**NOUVELLE LIGNE LYON TURIN – NUOVA LINEA TORINO LIONE**  
**PARTIE COMMUNE FRANCO-ITALIENNE – PARTE COMUNE ITALO-FRANCESE**  
**CUP C11J05000030001**

**LIVRABLES GÉNÉRAUX – Général**  
**Rapport de conformité entre Project Définitif et Etudes d'Execution**

**ELABORATI GENERALI – Generale**  
**Relazione di rispondenza tra Progetto Definitivo e Progetto Esecutivo**

| Indice | Date/ Data | Modifications / Modifiche   | Etabli par / Elaborato da | Vérifié par / Controllato da | Autorisé par / Autorizzato da |
|--------|------------|---|---------------------------|------------------------------|-------------------------------|
| B      | 25/11/2021 | Révision suite aux commentaires TELT<br>Revisione a seguito commenti TELT | G. DE PANFILIS            | M. PEPE                      | V. PEISINO                    |

**Figura 1 – Maddalena est - Confronto tra ingombro autorizzato in PRV ed ingombro come concordato con le amministrazioni allo scopo di ottemperare alle prescrizioni CIPE**

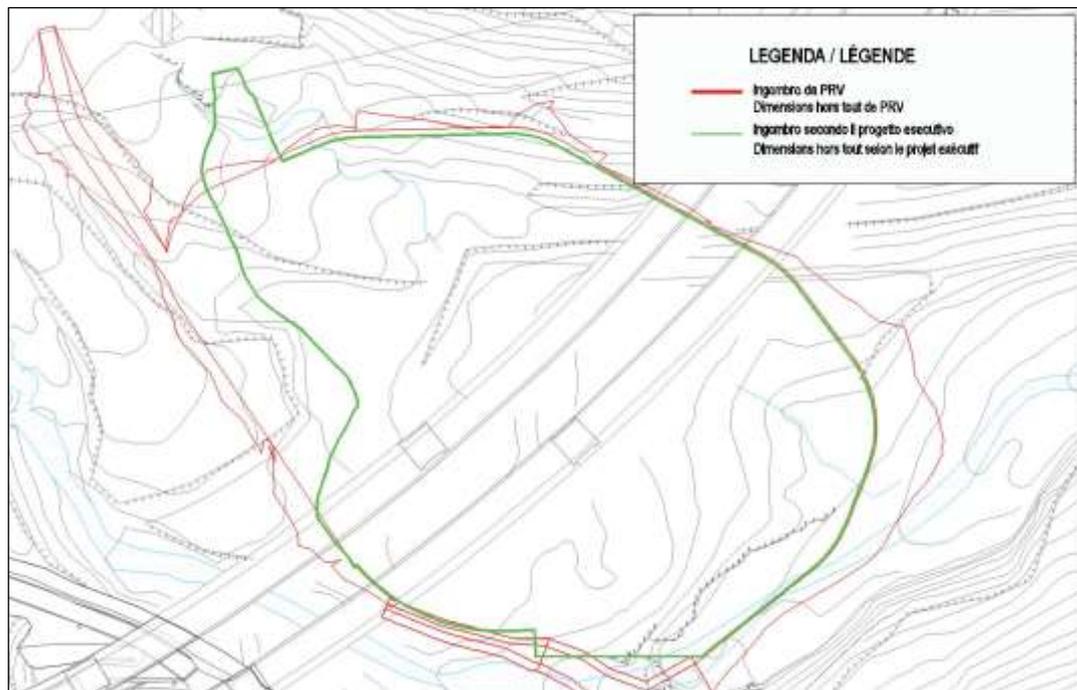
L'area di Maddalena Est è stata ottimizzata per andare incontro alle richieste delle amministrazioni. Nella figura successiva è riportato il confronto tra l'area di Maddalena Est prevista nel Progetto Definitivo e l'area concordata con le amministrazioni

Il piazzale su Maddalena est che è in PRV era previsto ad un'unica quota è stato ottimizzato dividendo il piazzale su due diverse quote al fine di limitare la movimentazione di materiale in fase di cantierizzazione. Infatti tutte le operazioni di cantierizzazione si chiudono con un bilancio delle terre pari a zero.

**Figura 5 – Ponte tipo Bailey (Progetto Esecutivo)**

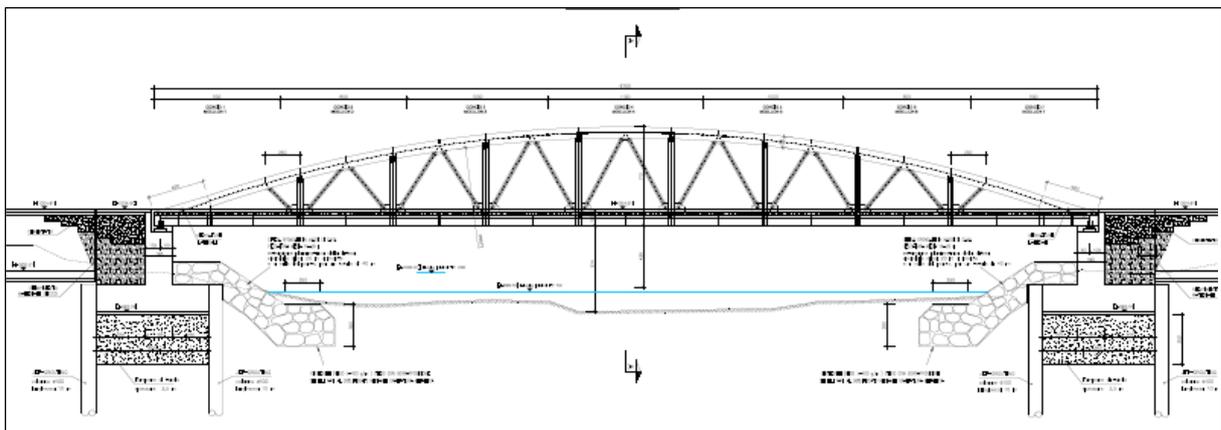
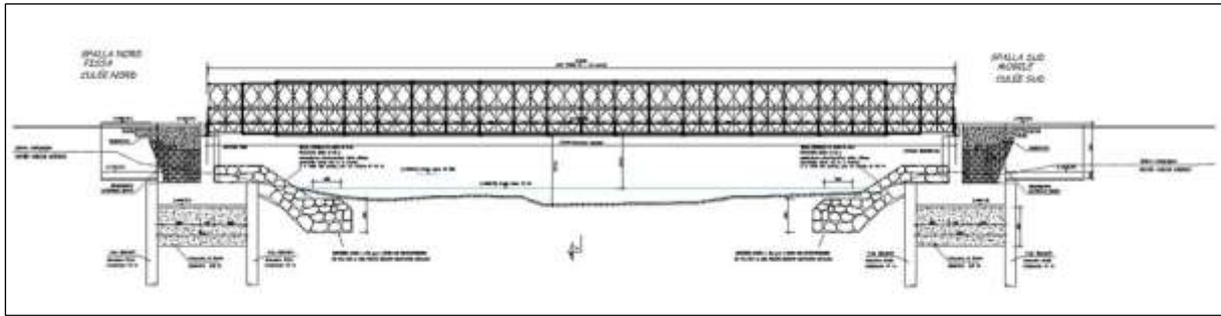
Il presente Progetto esecutivo prevede la realizzazione di una tipologia costruttiva di ponte in acciaio diversa da quella ad arco in acciaio Corten, a via inferiore, indicata in sede di PRV.

In particolare si prevede di realizzare una struttura reticolare di tipo Bailey in acciaio verniciato. La posizione delle spalle, delle difese spondali e dell'intradosso dell'impalcato rimangono invariate.

Il motivo per il quale si rende necessario utilizzare la tipologia Bailey è il seguente.

A tal fine si è optato per l'utilizzo di un ponte Bailey, classica tipologia di ponte che, per le sue origini che derivano dall'impiego in ambito militare, è concepito come assemblato in officina e montato per bocchi in cantiere con la conseguente minimizzazione delle operazioni in situ.

Nel pieno rispetto delle pregresse autorizzazioni in essere, l'inserimento cromatico dell'opera nel contesto ambientale è garantito prevedendo un ciclo di verniciatura dell'acciaio tale da conferire un aspetto estetico al ponte Bailey del tutto simile a quello dell'acciaio Corten previsto in PRV.

Figura 7 – Viabilità di entrata in A32 dal Cantiere secondo il Progetto Esecutivo

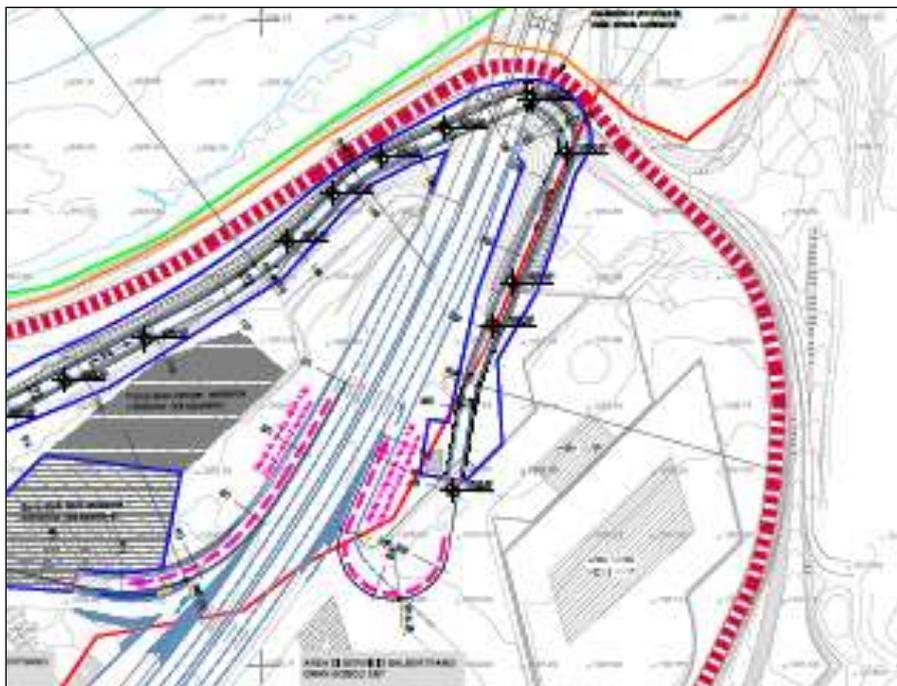
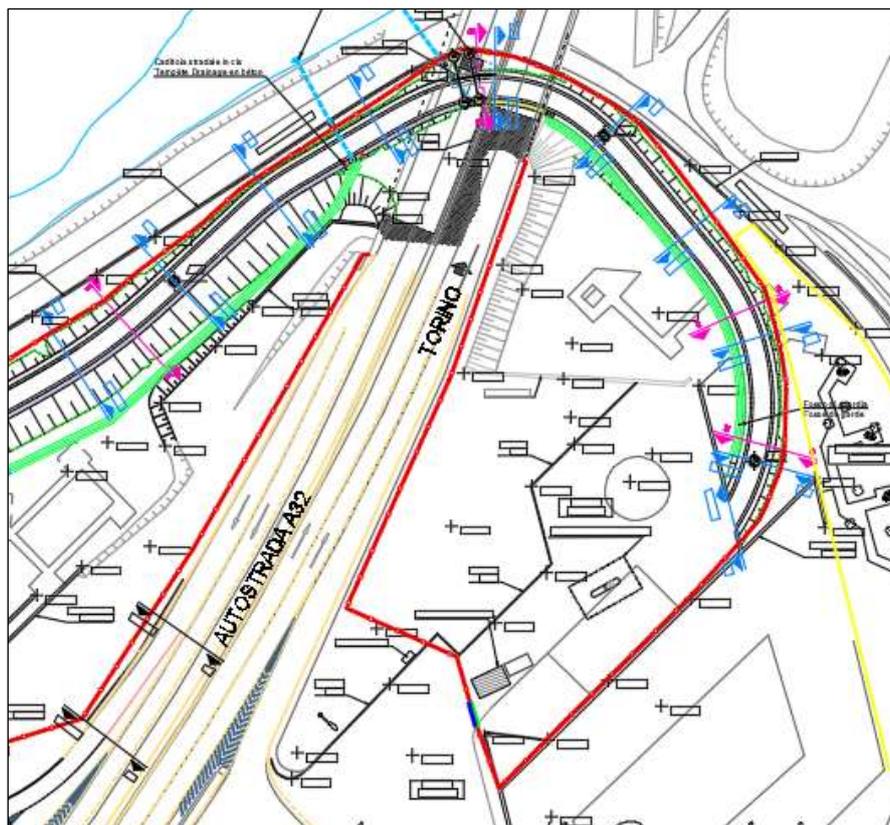
Anche la viabilità della pista di rientro in autostrada in direzione Torino è stata ottimizzata per migliorare sia il raggio di curvatura subito dopo il passaggio sotto il viadotto esistente sia nella in Autostrada in direzione Torino con raggio di curvatura più congeniale ai mezzi per il trasporto dei conci prefabbricati

Tale modifica ha comportato anche il necessario spostamento dell'area pic-nic in area di servizio est che si veniva a trovare intercluso nella rampa di svincolo.
